Observaciones a Informes de Mínimo Técnico de Central Fotovoltaica Andes Solar

Autor	Departamento de Control de la Operación		
Fecha	11 de abril de 2019		
Código	CEN-GO-DCO-MT-Andes Solar-V3	Versión	3
Emitido por	Cristian Reyes V.		
Revisado por	Eduardo González V.		
Aprobado por	Rodrigo Espinoza V.		
Actividad	Informe de Mínimo Técnico Central Fotovoltaica Andes Solar

Figura 1: Sistema Equivalente parque ERNC (Solar o Eólico)

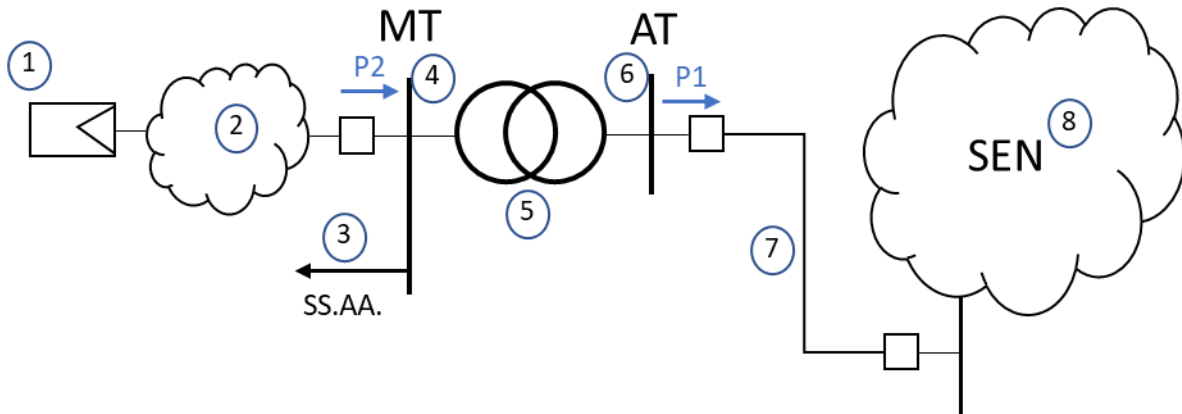
- a) Se solicita indicar el punto de referencia, inyección y control de la potencia activa del parque fotovoltaico, respecto al cual se declara el mínimo técnico de 0,27 MW.
- b) Se insiste en la observación enviada en la minuta de la Ref. [2]: Tomando como referencia el Anexo 1 de la presente minuta, se solicita incorporar al informe técnico la siguiente información:

- i. Potencia activa inyectada por el parque en la barra de alta tensión del parque Fotovoltaico [MW].
- ii. Potencia activa inyectada en la barra de media tensión (MT) de la central [MW].
- iii. Pérdidas activas en el transformador de poder de la central [kW].
- iv. Servicios Auxiliares de la central [kW].
- v. Pérdidas en el sistema colector del Parque Fotovoltaico [kW].

En este caso particular, si el punto de referencia o de inyección de la potencia activa del parque fotovoltaico corresponde a 23 kV, no es necesario indicar la potencia activa inyectada en la barra de alta tensión del parque (punto i), ni las pérdidas en el transformador de poder de la central (punto iii).

Considerando la descripción anterior, se solicita enviar e incorporar al informe de mínimo técnico del parque fotovoltaico Santiago Solar la siguiente información:

- a) **P1**: Potencia activa inyectada en la barra de alta tensión (AT) de la central [MW].
- b) **P2**: Potencia activa inyectada en la barra de media tensión (MT) de la central [MW].
- c) **Ptrafo**: Pérdidas activas en el transformador de poder de la central [kW].
- d) **SS.AA.**: Servicios Auxiliares de la central [kW].
- e) **Pcolector**: Pérdidas en el sistema colector del parque ERNC [kW].

Finalmente, el Coordinador Eléctrico Nacional definirá el mínimo técnico (MinTec) de la central según la siguiente fórmula:

$$\text{MinTec} = P1 + Ptrafo + SS.AA. + Pcolector, \text{ ó}$$

$$\text{MinTec} = P2 + Pcolector$$
